### PARECER TÉCNICO

Diante da necessidade de subsidiar a decisão da Comissão de Licitação da SEMAN, essa Equipe Técnica realizou avaliação na amostra disponibilizada pela empresa licitante JMP2 Comércio de Materiais de Construção LTDA, qual seja, MEIO-FIO EM GRANITO COR CINZA ANDORINHA COM ACABAMENTO FLAMEADO.

Licitação nº 006/2023

Pregão Eletrônico nº 003/2023

9.2.3 - MEIO-FIO EM GRANITO COR CINZA ANDORINHA 100CM x 10CM x 30CM, ACABAMENTO FLAMEADO.

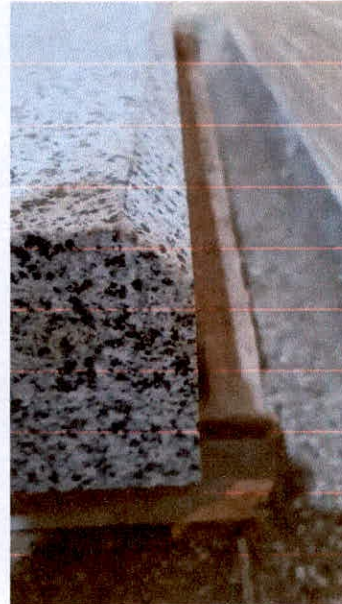
Quanto as dimensões, essa equipe técnica constatou que a peça disponibilizada apresenta comprimento, altura e largura de base dentro dos limites de tolerância conforme previsto do Termo de Referência, item 3.3.6, alínea d. Além disso, apresenta superfícies planas e arestas retilíneas, sendo também identificado chanfro na aresta superior direita, em consonância com a estabelecido no mesmo Termo de Referência, item 3.3.6 alínea c.

Mediante inspeção tátil visual, ficou constatado que a peça em análise, apresenta textura superficial com granulometria fina, estando isenta de veios falhas e de materiais em alteração. Ademais, a amostra foi entregue de forma íntegra, sem arranhões ou arestas quebradas, possuindo face flameada, em atendimento às especificações técnicas do edital, conforme resta comprovado no relatório fotográfico anexo ao presente Parecer.

Diante do exposto, no entendimento dessa Equipe Técnica, a amostra apresentada atendeu todos os requisitos de qualidade e especificações solicitados no instrumento editalício.
